Fagnotat

Vår referanse: PLAN-2022/20574-58
Saksbehandler: Marianne Veste
Dato: 02.05.2024

**Forslag til detaljregulering – offentlig ettersyn
Fana, Gnr. 41, Bnr. 953 m.fl., Hopsfossen, Reguleringsplan
arealplan-ID 70160000**

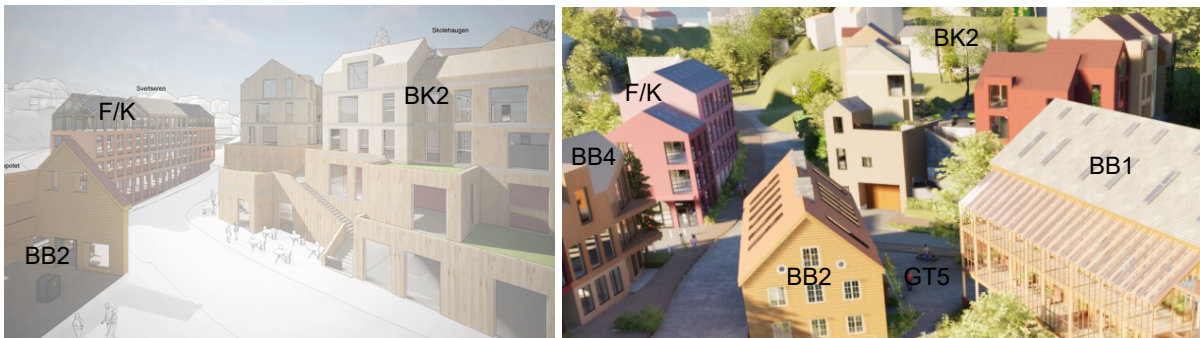
I ytre fortettingssone skal grad av utnytting tilpasses omgivelsene, og være mellom 30 % og 120 % BRA. Øvre del av spennet skal kun benyttes for tiltak med kort avstand til godt kollektivtilbud. Planområdet ligger i direkte tilknytning til hovedsykkelruten mellom Nesttun og Bergen sentrum (Vossebanen). Det er ca. 700 m gangavstand (ca. 8 min) til Bybanens holdeplass i Nesttunvegen (Hop), og ca. 230 m til busstopp i Fritz C. Riebers veg. PBE vurderer at planområdet har god kollektivdekning og planen bygger opp under målet om gåbyen Bergen. Grad av utnytting ligger over anbefalinger for ytre fortettingssone, men vurderes likevel til å være i tråd med hovedintensjonen i KPA, da bebyggelsen er tilpasset eksisterende bebyggelse og kulturmiljø.

Figur 6. Bygg som foreslås revet vist i rødt.

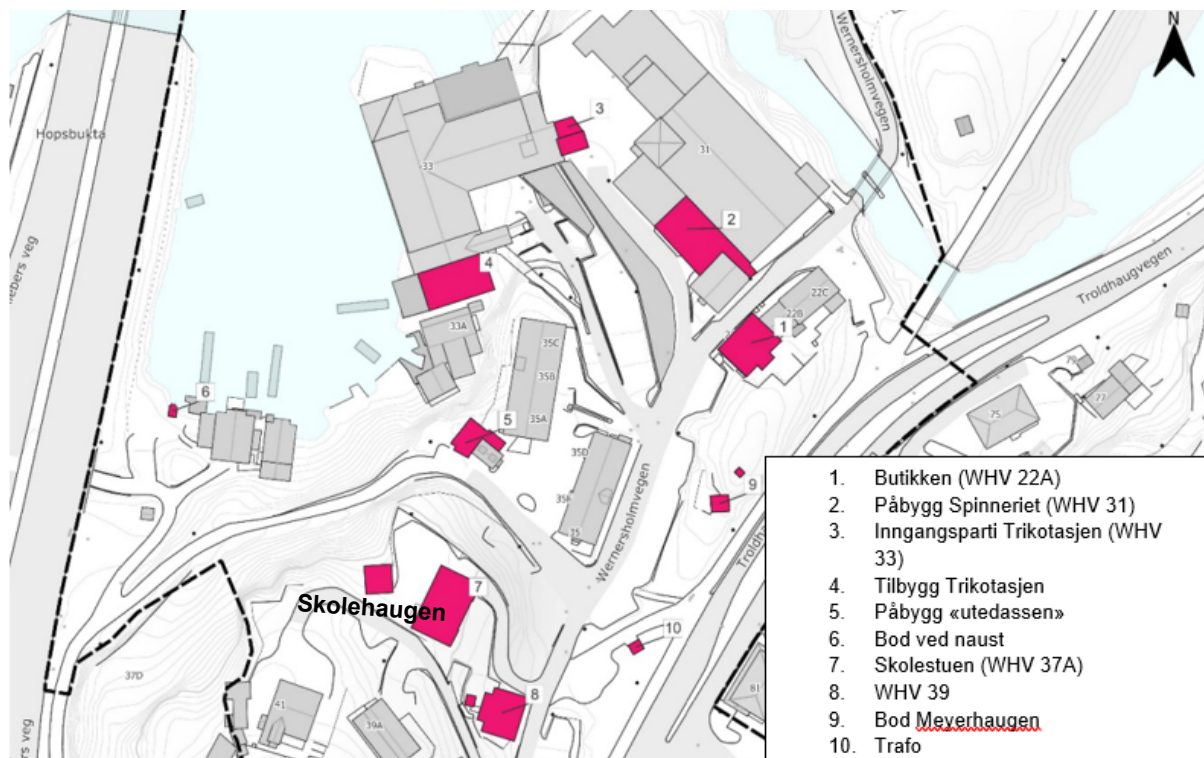
Gjennom planprosessen har det vært tett dialog med byantikvaren for å vurdere hvilke tiltak som kan aksepteres innenfor planområdet. For å kunne realisere en transformasjon av området har det vært nødvendig å få bort overflateparkering som preger mye av planområdet. I planprosessen har en sett på ulike løsninger og vi vurderer at den mest hensiktsmessige løsningen vil være i eget anlegg under bebyggelsen innenfor BK2. Dette medfører tap av et viktig kulturhistorisk element, både når det gjelder bebyggelse og landskap. Byantikvaren har vurdert at «skolehaugen» med tilhørende bebyggelse kan rives (bygg 7 og 8 i figur 6), men tåleevnen for området vil da være nådd. De har derfor vært opptatt av at resterende del av småhusbebyggelsen innenfor området må ivaretas.

Gjennom planprosessen har det vært en intensjon å bevare WHV 22A, nr. 1 i figur 6. Etter at WHV 22B-C brant sommeren 2022 ble tilstanden til WHV 22A vurdert til å være dårligere enn først antatt. Det foreslås derfor rivning av villaen, og at en replika bygges ca. to meter lenger øst, jf. bestemmelse 3.1.16.e. Tilstandsrapport datert 14.09.2022 (PLAN-2022/20574-21) legges til grunn for disse vurderingene. PBE har i møte den 09.06.23 anbefalt at villaen blir ivaretatt og settes i stand. Tilstandsrapport konkluderer med at det kreves omfattende rehabilitering, men vi finner ikke grunnlag til at rivning er eneste alternativ. Vi fastholder vår vurdering når det gjelder bevaring av eksisterende bygg, og anbefaler derfor at WHV 22A reguleres til bevaring. Øvrige bygg vist i figur 6 anbefales revet.

Figur 7. Historisk foto (hentet fra kulturminnerapport side 10 med Hop stasjon og Spinneriet i bakgrunnen (til venstre), sidespor synlig i dagen ved Trikotasjonen (til høyre), hentet fra google maps.

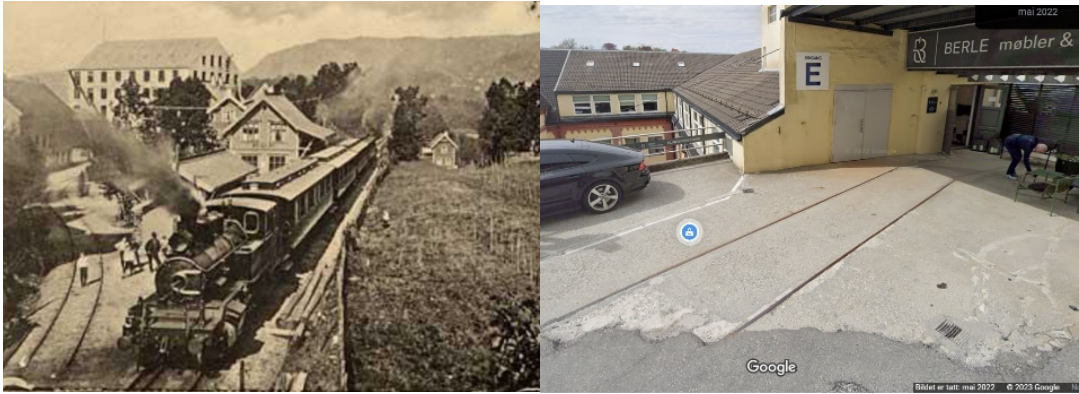
Øst for Troidhaugvegen ligger Hop stasjon. Dette området er frakoblet fra Hopsfossen i dag grunnet Troidhaugvegen som er lagt i den tidligere jernbanetraseen. Planforslaget legger opp til ny bebyggelse mellom Wernersholmvegen og Troidhaugvegen. PBE vurderer at det er positivt med ny bebyggelse her, da det vil bidra med å bygge opp under kulturmiljøet som Hopsfossen og Hop stasjon er en del av. Vestland Fylkeskomme eier det aktuelle arealet hvor bygg er foreslått. Forslagsstiller er derfor avhengig av en avtale med VLFK for å kunne realisere dette. Figur 7 viser et historisk foto av Hop stasjon fra rundt 1900, hvor en kan se hvordan området tidligere var koblet sammen.

I forkant av Trikotasjonen (KBA) er det spor etter sidespor, som gikk fra Hop stasjon og direkte til Trikotasjonen, se figur 7. For å gjøre disse historiske koblingene lesbare, anbefaler vi at sidespor løftes opp og integreres i gatetun. Dette var vist i en tidligere illustrasjon fra 2022, og vi anbefaler at dette sikres i planforslaget til 2. gangs behandling

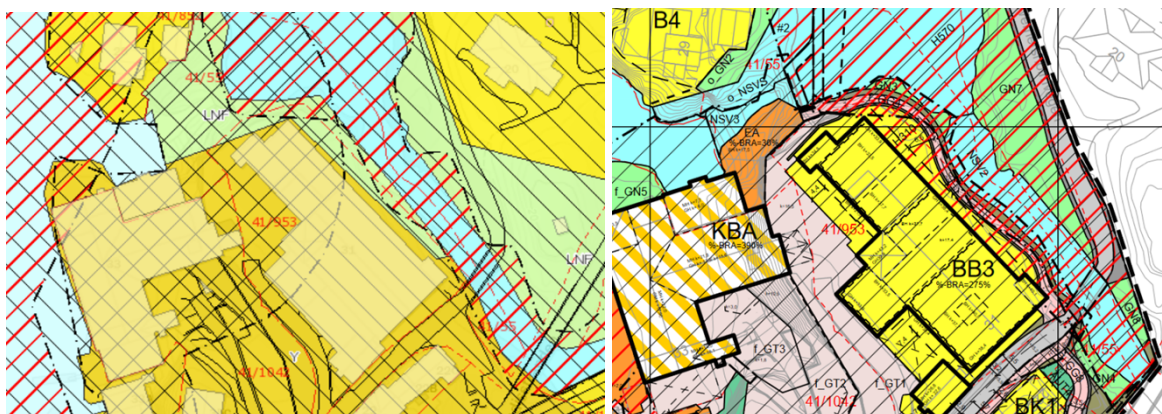
I ytre forfettingssone skal det tilrettelegges for et variert og mangfoldig bygningsmiljø, med særlig vekt på variasjon i boligtilbudet. Planforslaget legger opp til en variert sammensetning av leiligheter av ulike størrelse og rekkehus. Variasjon i typologi og boligstørrelse gir boenheter som er tilpasset ulike brukergrupper, til enslige, familier, eldre og yngre. Det må vurderes om det er behov for å sikre fordeling av leilighetsstørrelser i planbestemmelsene i de felt som avsettes til blokkbebyggelse. For felt BB3 og BB1 er prinsippene for leilighetsstruktur vist i formingsveileder, hvor det er lagt opp til duplex-leiligheter og større gjennomgående leiligheter. Hvordan en best skal sikre dette i planforslaget må vurderes frem til 2. gangs behandling.

Figur 9. Snitt som viser gangvei langs Hopsdammen (til venstre) og illustrasjonsplan (til høyre).

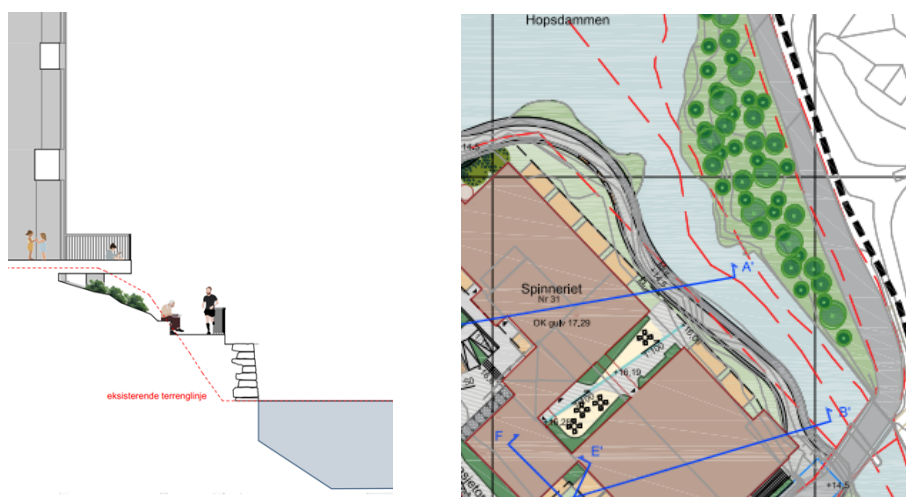
Langs nordøstsiden av BB3 er det foreslått en gangvei (felt f_GG4) med bro (f_GG1_VN3) over demning til Wernersholmvegen i nord. Disse tiltakene medfører inngrep i funksjonell strandsone og kommer i konflikt med byggegrense for sjø og vassdrag i KPA 2018. Arealet er også satt av til LNF i KPA 2018, se figur 8. PBE er i utgangspunktet positiv til at det kan etableres en forbindelse på nordøstsiden av BB3, men tiltak må ikke komme i konflikt med hensyn til flom, naturverdier og kantvegetasjon.

I illustrasjonsplan er området vist utformet med private utearealer på bakken i tilknytning til leiligheter i Spinneriet (BB3) og oppmurt gangveg mot elven. Muren skal også fungere som erosjonssikring. Slik forslaget foreligger vil svært lite av kantvegetasjonen være ivaretatt, og tiltaket snevrer inn kanalen ytterligere, se figur 9. Det er ikke fremlagt hvordan en oppmurt gangvei som vist i planforslaget vil påvirke flomsituasjonen i vassdraget. PBE vurderer at en lettere konstruksjon på påler/ utkraging vil gi mindre inngrep i strandsonen, og at det da vil være lettere å ivareta hensyn til naturverdier, kantvegetasjon, og flom. En mindre oppmurt

konstruksjon med natursteinsmur kan vurderes som erosjonssikring, etter anbefalinger i naturmangfoldsrapport. PBE ber om innspill gjennom offentlig ettersyn på gangveg og bro som vist i planforslaget. Det er videre ønskelig med innspill på erosjonssikringsløsninger som i størst mulig grad også ivaretar naturmangfoldet i vassdragets kantsone. Vår endelige anbefaling vil komme frem i fagnotat til 2. gangs behandling.

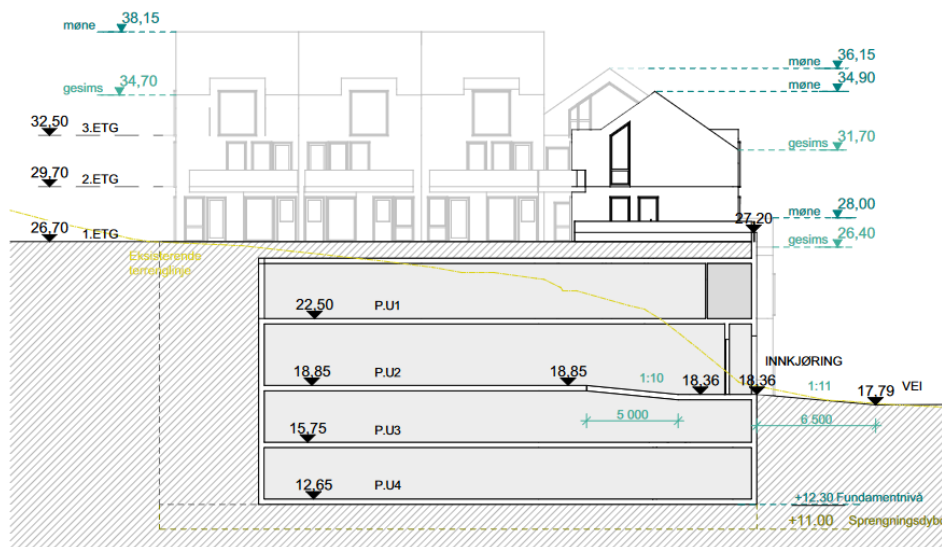
PBE vurderer at det er gode mobilitetstiltak i planen, men savner flere funksjoner knyttet til sykkelparkering. Det må stilles krav til vaskesoner og sykkelverksted, noe som vil gjøre det mer attraktivt å velge sykkel. Det må også sikres at minimum 10 % av sykkelparkeringene skal være tilpasset sykkelvogn og lastesykkel. Dette må sikres i planbestemmelsene til 2. gangs behandling.

Figur 12. Støyberegninger som viser uteoppholdsareal som hvit sone, hentet fra støyrapport. Grønn og blå linje viser plassering av støyskjerm.

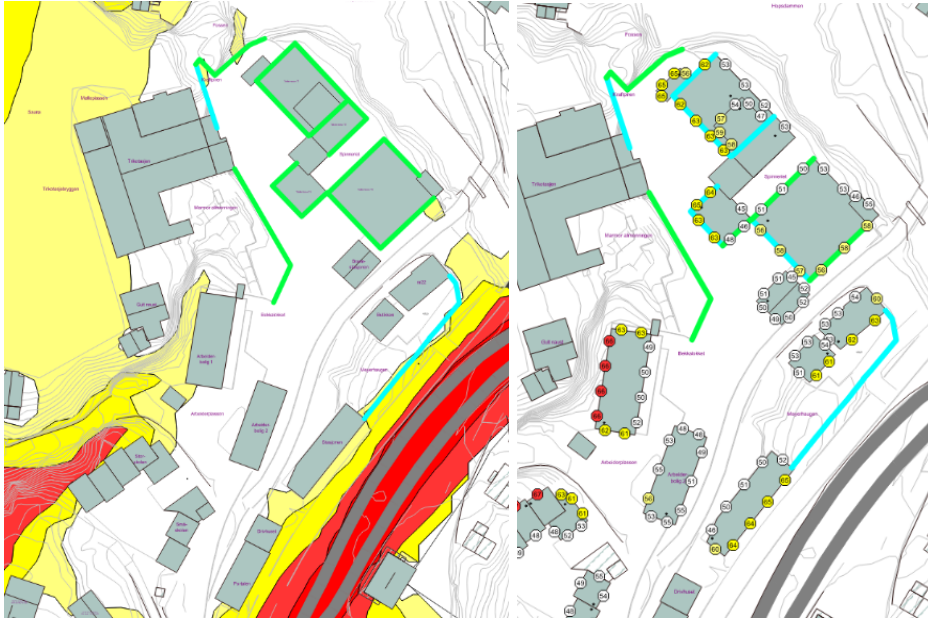
Denne tar for seg avbøtende tiltak som nødvendig støyskjerming for å sikre tilfredsstillende støyforhold på uteoppholdsareal. Det legges opp til en forlenget støyskjerm (ca. 55 m) langs E-39, men dette er ikke tilstrekkelig for å unngå støy på fasade. To av feltene ligger innenfor rød støysone selv etter skjermingstiltak. Dette gjelder 4 rekkehus i felt BK2 og øverste etasje i Arbeiderbolig 1 (BB1). Sistnevnte er eksisterende boligbebyggelse. Resterende bebyggelse ligger innenfor gul støysone.

PBE har gjennom planprosessen vurdert at ny støyfølsom bebyggelse kan etableres innenfor rød støysone med inntil 68 dB på fasade, hvis alle enheter sikres at både stue og alle (eller minst 2) soverom har åpningsbart vindu mot stille side. Dette er sikret i bestemmelse 2.10.3. Det er i tillegg satt krav til åpningsbart spesialvindu der hvor soverom legges mot rød støysone. Vi har vurdert at unntaksbestemmelsene i KPA kan komme til bruk innenfor planområdet, da det er en transformasjon av et kulturhistorisk område. Innenfor rød støysone legges det opp til rekkehus (BK2) og duplexleiligheter (BB1), som gir mer fleksibilitet i planløsning og plassering av oppholdsrom mot stille side. PBE vurderer at de avbøtende tiltakene er gode, og foreslåtte formål innenfor felt BK2 og BB1 kan derfor anbefales.

Innenfor gul støysone skal alle ha minst én fasade som vender mot stille side der støynivå ikke overstiger nedre grenseverdi for gul sone (55 dBA). Minimum halvparten av oppholdsrom og minst ett soverom skal ha minst ett vindu som kan åpnes mot stille side. Dette er sikret i bestemmelse 2.10.2. Byggene som ligger i gul støysone, er Spinneriet (BB3), Butikken (B/K), WHV 22 (BK1) og Stasjonen (BB4). For felt BB3 er det foreslått bruk av dempet fasade og «russervindu» for inntil 6 enheter i byggets østre del. En slik løsning er ikke i tråd med kommuneplanens arealdel, men er definert som mulig i gjeldene retningslinje for behandling av støy i arealplanlegging T-1442 fra 2021. I den vestre del av bygget er støyutfordringer løst med gjennomgående leiligheter og duplex i 2-4 etasje. På grunn av byggets bredde i den østlige del vil det være komplisert å få til slike løsninger i vestre del. PBE har derfor vurdert at bruk av dempet fasade kan aksepteres for et begrenset antall boliger innenfor felt BB3.

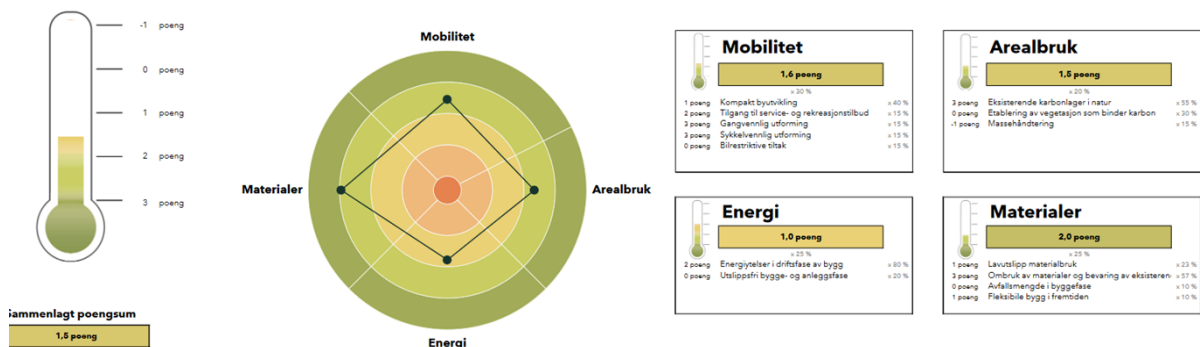
I planforslaget er det foreslått etablering av nye flytebrygger og småbåtanlegg i Hopsbukta, innenfor felt SMB og SMS. Det åpnes også for etablering av flytende sauna i felt UNB1. Hopsbukten består i dag av private naust og brygger, og strandsonen er ikke tilgjengelig. PBE vurderer at de foreslåtte tiltakene i felt SMB og SMS vil være positivt for tilrettelegging i strandsonen, som kommer allmennheten til gode. Det har vært dialog med Statsforvalteren i løpet av planprosessen, men PBE etterspør innspill gjennom offentlig ettersyn.
